PARC DE LA CROIX DORÉE SAS

Réponse à l'avis de la MRAe des Hauts- de-France

Parc de la Croix Dorée à Lesbœufs (80) et Beaulencourt (62)

17/01/2022

Figure 1 : démarche de choix du projet (source : étude écologique page 150)

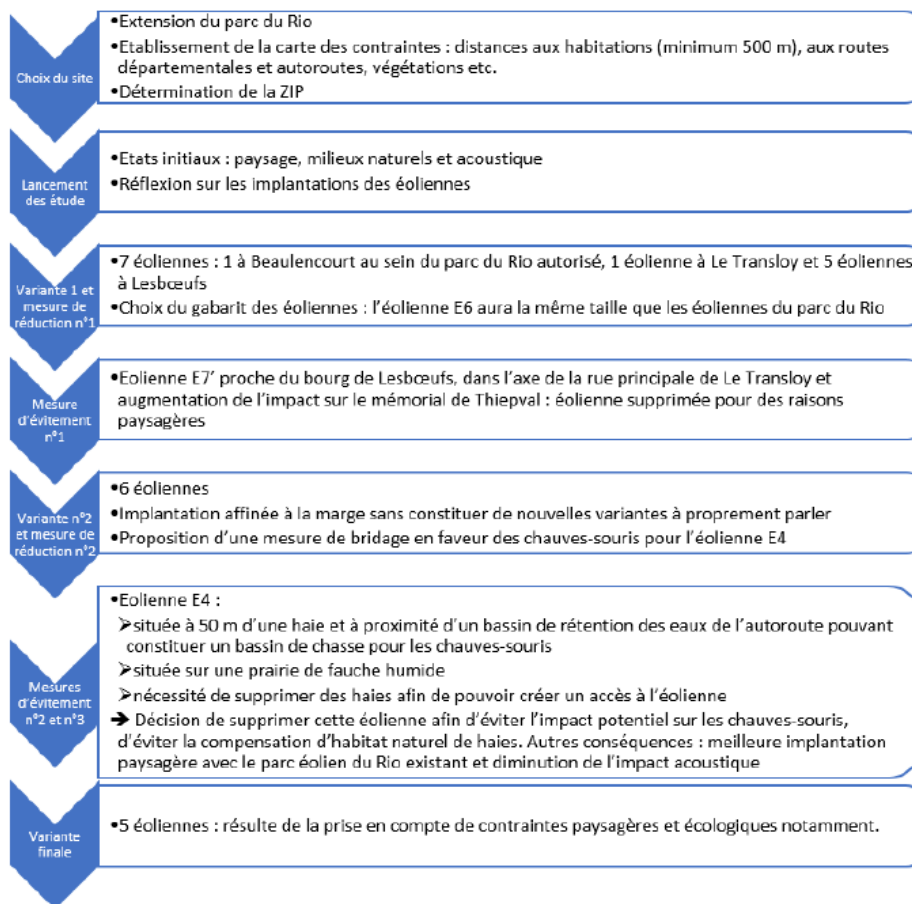
Au regard des impacts résiduels forts du projet sur l'environnement, et notamment sur le paysage, l'autorité environnementale recommande de compléter l'étude de variantes présentant moins d'impacts environnementaux par celles de l'implantation du projet sur des sites présentant moins d'enjeux environnementaux.

La démarche ayant mené au choix de la variante n°3 est présentée ci-après :

L'étude d'impact en pages 139 et suivantes présentent les contraintes paysagère, écologique et liées aux milieux physique et humain qui ont été prises en compte pour proposer la meilleure implantation finale.

Figure 2 : plan du projet et raccordement inter-éolienne

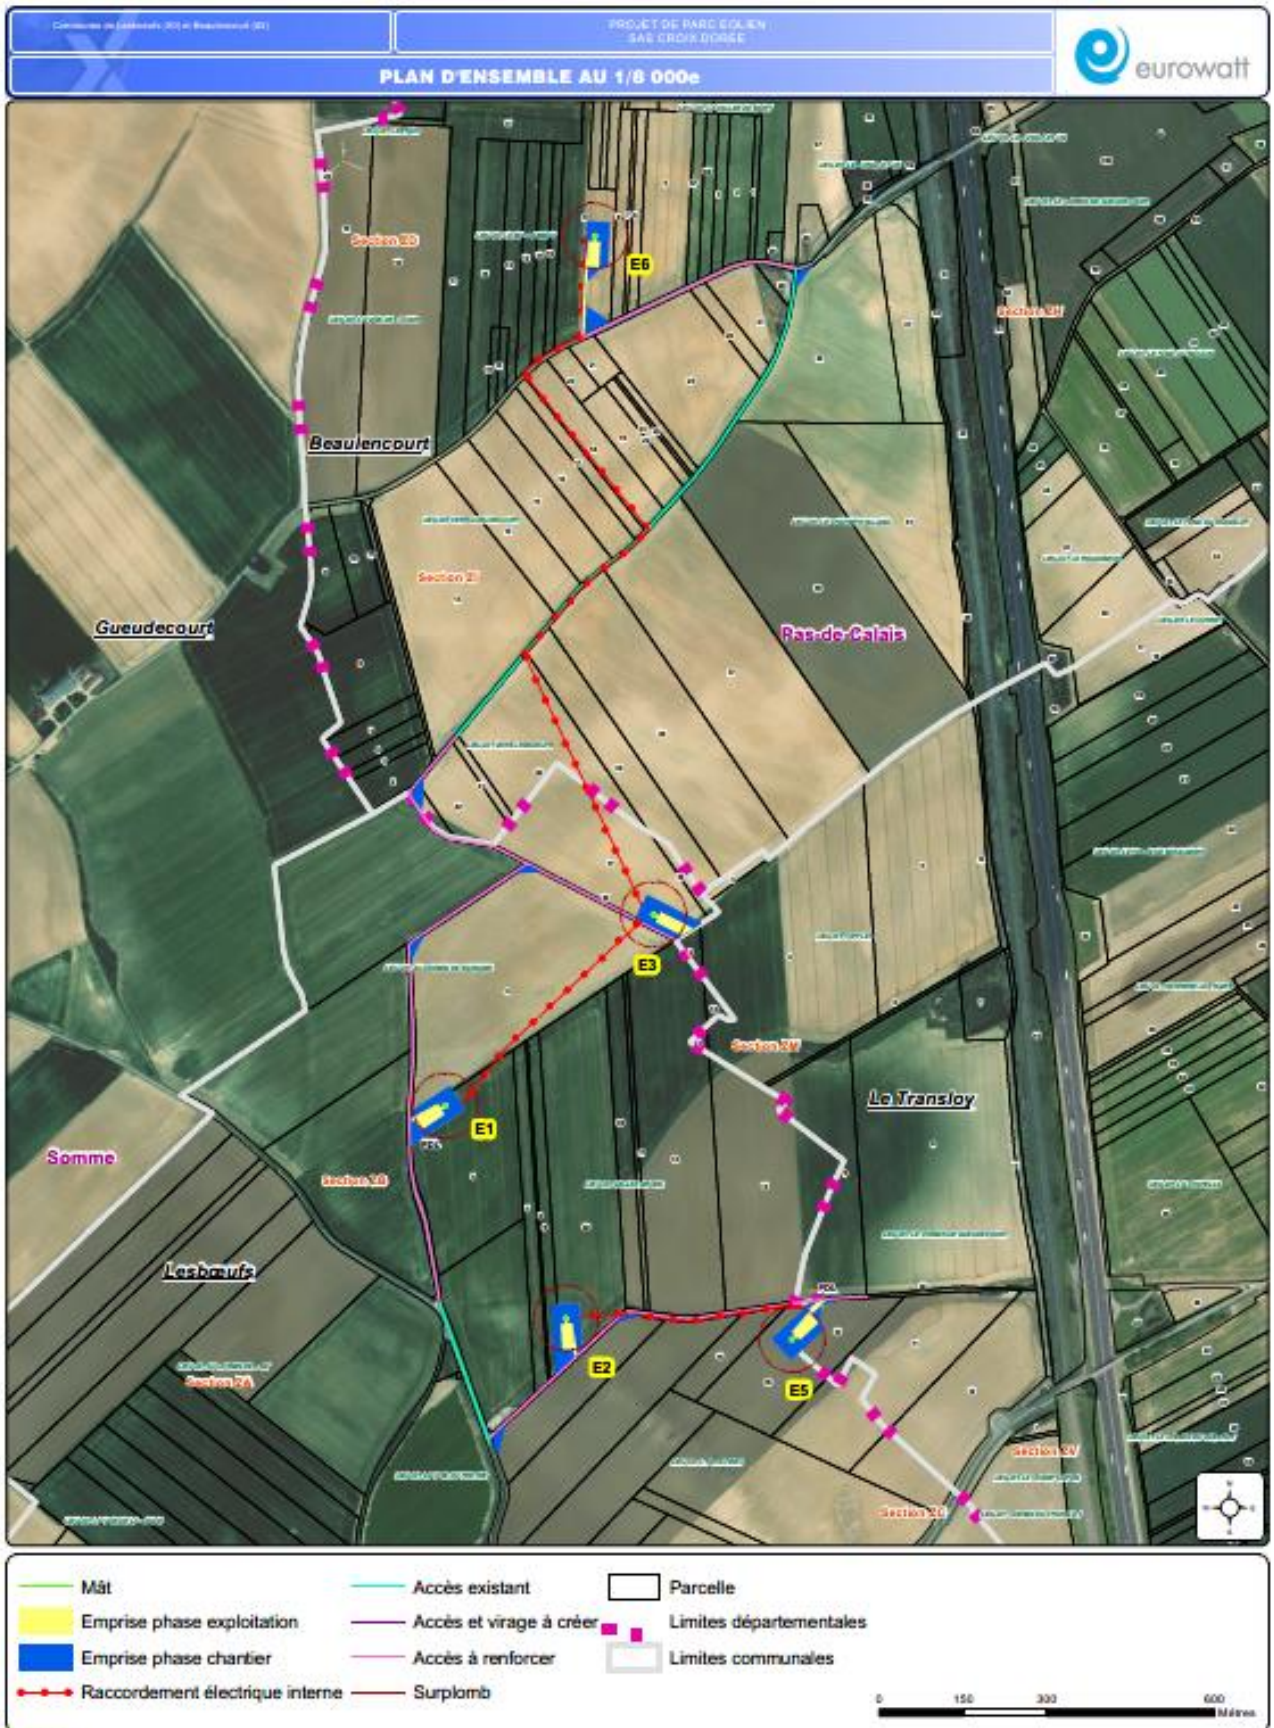
L'autorité environnementale recommande de décrire les différentes possibilités de raccordement des postes de livraison du présent parc à un poste source, et pour chacun de ces scénarios :

- *de préciser le raccordement envisagé de l'éolienne E6 aux postes de livraisons ;*
- *de décrire les milieux et les espèces potentiellement impactés par le raccordement du parc ;*
- *d'évaluer les enjeux et les impacts potentiels causés par le raccordement ;*
- *le cas échéant, d'étudier des mesures pour éviter, réduire et en dernier lieu compenser ces impacts.*

Par ailleurs, le raccordement de l'éolienne E6 est déjà abordé dans le dossier de demande d'autorisation environnementale et présenté dans le plan d'ensemble au 1/8000^e et dans l'étude d'impact sur la carte 11 en page 22. Le raccordement de l'éolienne E6 rejoint l'éolienne E3 puis l'éolienne E1 où se trouve le premier poste de livraison électrique.

Le plan présent dans le dossier de demande d'autorisation environnementale est représenté ci-après.

Les impacts potentiels du raccordement inter-éolienne de l'éolienne E6 sont très faibles voire nuls sur les espèces. En effet, le câblage sera réalisé le long des voiries existantes et dans des champs de cultures intensives. Par ailleurs, un suivi écologique du chantier sera réalisé : un cahier des prescriptions écologiques sera établi avant le démarrage des travaux afin de mettre à jour les enjeux présentés dans l'étude d'impact. Des visites régulières seront réalisées par un écologue afin de veiller aux respects de ces prescriptions.

Figure 3 : implantation du parc de la Croix Dorée par rapport au parc du Rio

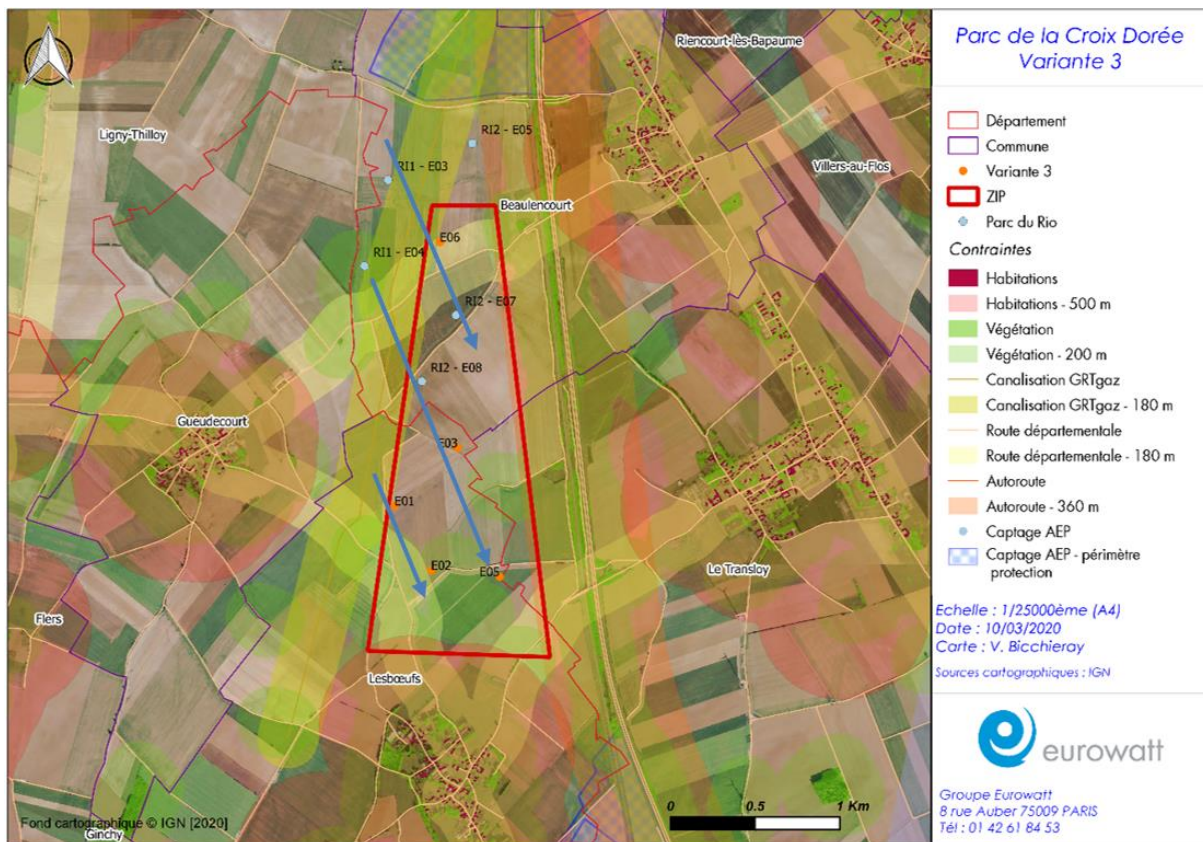
La variante n°3 retenue, propose des éoliennes E1 et E3 suivant l'orientation sud-ouest/nord-est du parc du Rio voisin, mais pas les éoliennes E2 et E5 (orientation est-ouest), contrairement à ce qui est indiqué dans l'étude (en pages 97 du volet paysager/page 323 du document électronique « Etude d'impact annexes »). De plus, le choix du gabarit retenu est supérieur d'environ 20 % par rapport aux éoliennes existantes du parc du Rio, ce qui est significatif (les éoliennes du Rio mesurent 150 m en bout de pale). La cohérence paysagère avec le parc du Rio n'est donc pas démontrée.

- de prendre en compte la cohérence paysagère avec le parc du Rio et de justifier les variantes d'implantation sur l'alignement et les différences de hauteur des éoliennes ;
- d'étudier les mesures d'évitement des impacts forts du futur parc sur le site de mémoire de Thiepval, à défaut de réduction afin de limiter ces impacts.

La variante retenue pour le projet de la Croix Dorée est en cohérence avec l'implantation du parc du Rio existant. En effet, les éoliennes de la Croix Dorée s'insèrent au sud du parc en créant des lignes d'orientation nord-ouest/sud-est comme le montre la carte ci-après.

De plus, l'éolienne E6 qui est implantée au cœur du parc du Rio aura le même gabarit que les éoliennes existantes : 150 m en bout de pale avec un rotor de 117 m. En ce qui concerne les quatre éoliennes situées sur la commune de Lesboeufs, les photomontages réalisés pour comparer les différents gabarits montrent que la différence de hauteur avec le parc du Rio est surtout perceptible sur les vues proches. Elle devient peu perceptible avec la distance.
